一 格納容器漏えい検査

福島第二原子力発電所 3号機（以下、「当該機」という）の格納容器漏えい率検査については、今回どのような方針の下、実施したのか。また、実施結果について、所内における品質監査部門および第三者機関から、何らかの問題点、今後の改善点等についての指摘があったのか。

I S Iと自主点検で結果が異なったもの

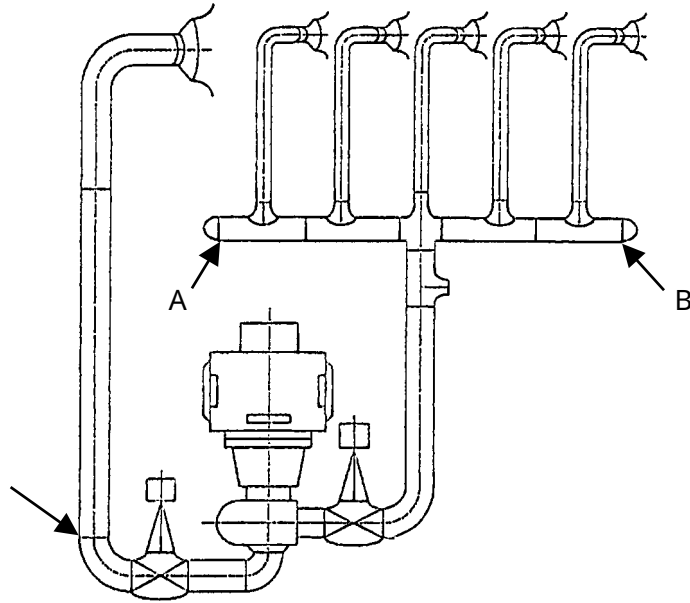
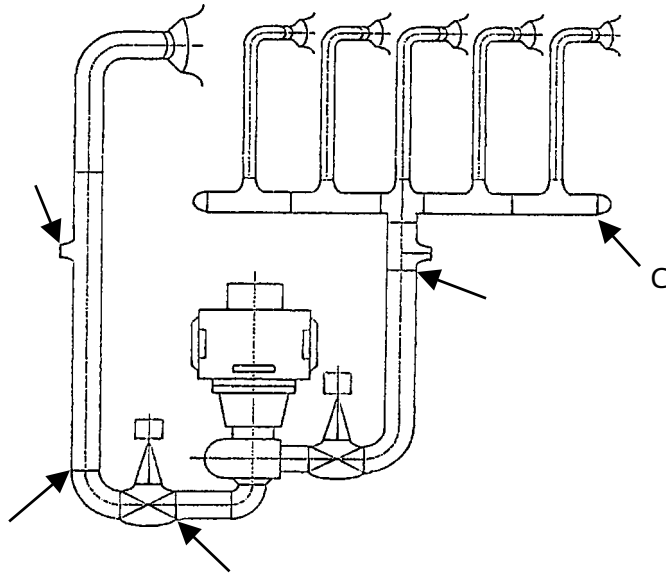
原子力安全・保安院の報告書（平成14年10月1日）によればこれまでのI S I（定期検査）と自主検査で試験部位が同じ箇所数が4カ所あり、そのうち、1カ所は両者の結果が異なるものであったとされているが、具体的にはどの箇所で、どのような結果が得られていたのか。また、異なった理由は何か。

平成14年10月1日付の保安院報告書で、I S Iと自主点検で点検部位が同じ箇所はA、B、C、の4箇所で、そのうち定期検査（I S I）と自主点検の結果が異なる1継手とされているのは図中の です。A、B、Cの継手はI S I、自主点検とも異常はありませんでした。 の継手は第5回定検時に実施したI S Iでは異常はなく、第8、10、11回定検時に実施した自主点検でインディケーションが確認されたものです。理由としては、第5回定検時にはひびは発生していなかったか、あるいは発生していたものの検出限界以下であり、その後発生あるいは進展して第8、10、11回定検時の自主点検でインディケーションが確認されたものと考えられます。

第11回定検までに行った自主点検においてインディケーションのあった継手は7継手であり（平成14年11月15日付 経済産業大臣宛文書）そのうちI S Iと自主点検の結果が異なる継手は を含め3継手（ 、 、 ）です。 の継手は第3回定検時に実施したI S Iでは異常はなく、第11回定検時に実施した自主点検でインディケーションが確認されたもの、 の継手は第5回定検時に実施したI S Iでは異常はなく、第11回定検時に実施した自主点検でインディケーションが確認されたものです。

今回の定検（第12回定検）では全ての継手について自主点検を行っており、過去のI S Iと結果が異なったものがさらに2箇所（ 、 ）確認されました。

、 、 、 ともと同様、I S I実施時（ は第3回定検時、 ・ は第5回定検時、 は第6回定検時）にはひびは発生していなかったか、あるいは発生していたものの検出限界以下であり、その後発生あるいは進展して第11回または第12回定検時の自主点検でインディケーションが確認されたものと考えられます。

図 - 1 シュラウドサポートリング内表面の残留応力分布 (K-3 H7a)

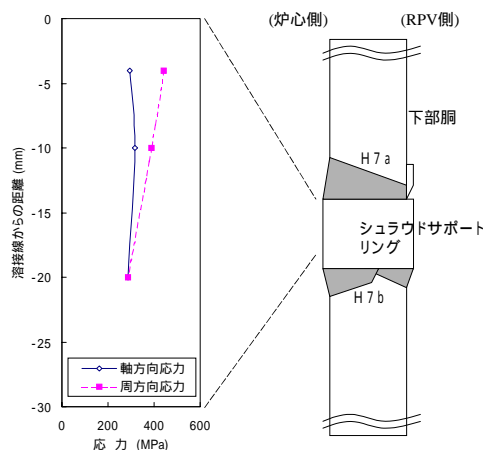
炉心シュラウドリング部及び中間部胴部のひびの発現の形状の違いと進展メカニズムはどのように解明されているのか。中性子照射による表面硬化作用は、従来の照射誘起型応力腐食割れの知見に包含されていなかったのか。

シュラウドリング部では製造過程の機械加工により硬さが上昇し、SCC発生感受性が高まります。溶接線の近傍では図 - 1 に示すように軸方向残留応力と比較して周方向残留応力が大きいため、図 - 2 に示すようにSCCは溶接線に対して斜めに進展します。

図-1 上部格子板ベース直下の表面残留応力

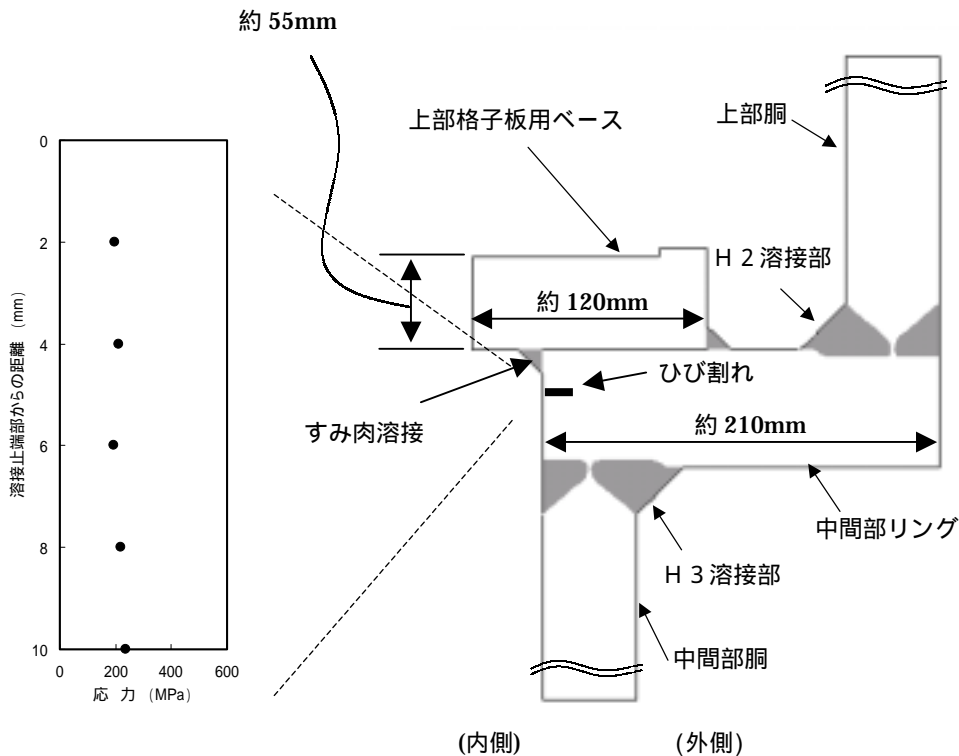
ライナーブラケット、上部格子板用ベースのひびについては、特に補修を行っていないが、シュラウドの健全性をどのような根拠に基づき評価しているのか。

ライナーブラケット部及び上部格子板用ベース部の溶接は、すみ肉溶接であり、引張残留応力は、表面及び奥行きとも比較的小さい(図-1 参照)ため、ひび割れの進展は比較的浅く停まるものと考えられます。実際に福島第二3号機のUTによるひび深さ測定では、全12箇所を点検し10箇所にはびびがあり、そのうち4箇所が検出限界以下でした。また、同様の構造を有する柏崎刈羽1号機では、全12箇所中9箇所にはびびがあり、そのうち6箇所が検出限界以下でした。

図1 残留応力分布 (H6a)

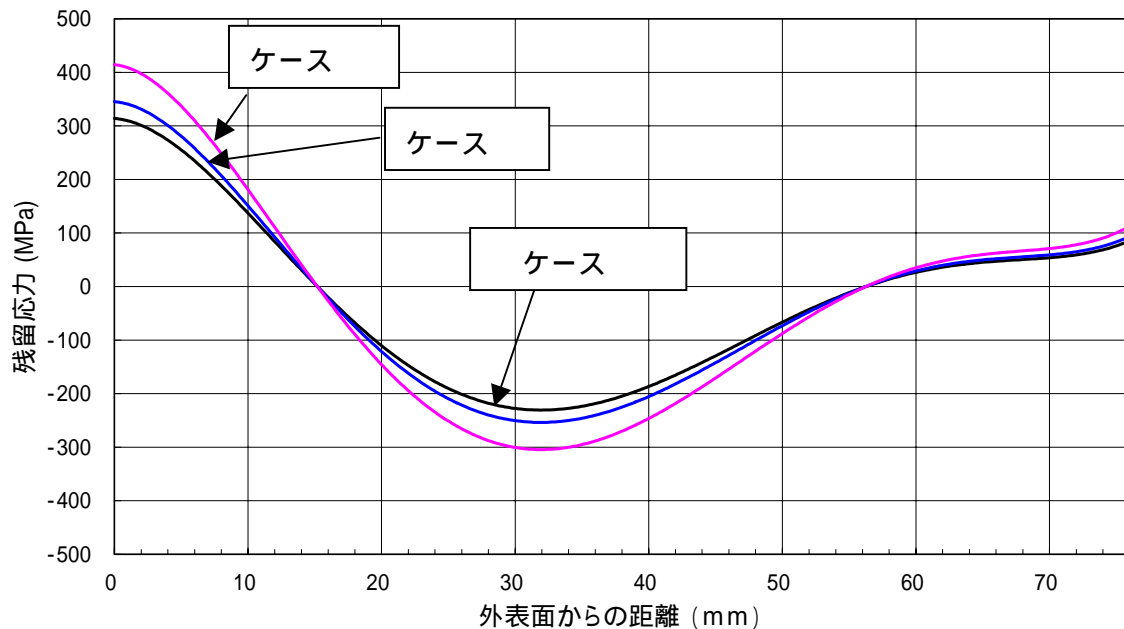
炉心シュラウドの残留応力分布の解析は模擬材による試験結果等からの推定によらざるをえないが、残留応力分布の解析結果の誤差はひびの進展解析の結論にどの程度の影響を及ぼすことになるのか。

図1のグラフにてH6aにおける残留応力の誤差によるシュラウドの板厚方向の残留応力分布を求め、これに従い進展解析を行った結果を図2に示しました。図2のグラフより、5年後のひびの進展には多少の差異はあるものの、その後残留応力の誤差による差異は減少し、ひびの進展は長期の運転期間を考慮するとほとんど影響が無いことが示されており、健全性への影響は無いことを確認しています。
